北市都市計畫委員會初研意見回應表

案名	審1：擬定「臺北市開發基地體感降溫專案」細部計畫案
編號	一、
都委會 幕僚 初研意見	本案經市府認定屬本市重大施政計畫，請將114年度施政綱要節錄或摘錄作為附件。
市府回應 說明	本計畫案辦理「體感降溫減碳」部分，提經113年5月21日臺北市政府第2296次市政會議，由研考會提案納入本府114年度施政綱要（草案）中未來之都優先施政方針項下，決議照案通過。已節錄相關章節頁面納入計畫書附件。
編號	二、
都委會 幕僚 初研意見	請概述降溫城市計畫涉及中央政策與其他縣市之作法，並說明本案政策形成過程之溝通歷程。
市府回應 說明	<p>一、降溫城市計畫分為「體感降溫減碳」、「建築能效降碳」及「密集綠覆固碳」等三大策略，其中體感降溫減碳係透過增加基地綠化及提供遮簷設施達到降溫目的。</p> <p>二、為研議臺北市都市降溫及舒適提升策略，本府都市發展局於110至111年委託國立成功大學辦理「臺北市戶外熱環境特徵調查及熱舒適提昇計畫」及「臺北市開發基地降溫指標及都市設計準則」專業服務委託案建立基礎科學資料，並提出上述策略。前開策略亦多次邀集專家學者共同討論以凝聚共識，提經臺北市政府第2275次市政會議專案報告，後提經第656次都審委員會審議，並於113年7月30日及8月2日辦理公展說明會向民眾說明政策，相關辦理歷程如下表。</p>

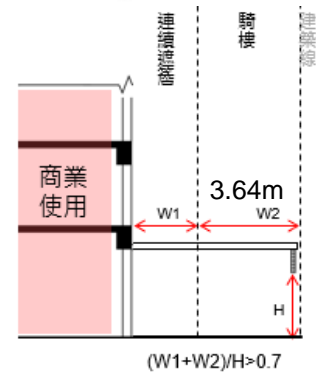
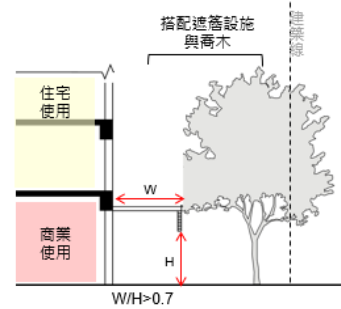
寬，得由實施者自行衡酌不同基地條件選擇留設。
編號	六、
都委會 幕僚 初研意見	請說明本市可設置「連續遮簷設施」之基地類型，並輔以實例說明。
市府回應 說明	<p>本都市計畫之遮簷設施源自遮蔭涼適之策略，可分為自然遮蔭及人工遮蔭。都市計畫擬定時，已考量地區都市紋理及發展特性等指定退縮留設開放空間，並配合沿街商業行為指定留設騎樓。本計畫為提供其他連續性遮簷設施之設置可能性，爰規劃都市計畫指定留設帶狀式開放空間或無遮簷人行道，亦得依本計畫設置連續遮簷設施。至開發基地倘依本市土地使用分區管制自治條例應留設無遮簷人行道者，仍應依規定檢討辦理，並得搭配地面層開展型喬木，增加自然遮蔭以提升舒適度。</p> <p>(一) 微風復興迴廊 未來修法後，除3.64公尺騎樓後可再留設逾2公尺連續遮簷設施，總計6公尺遮簷。</p>

3.64m 法定騎樓

連續遮簷設施
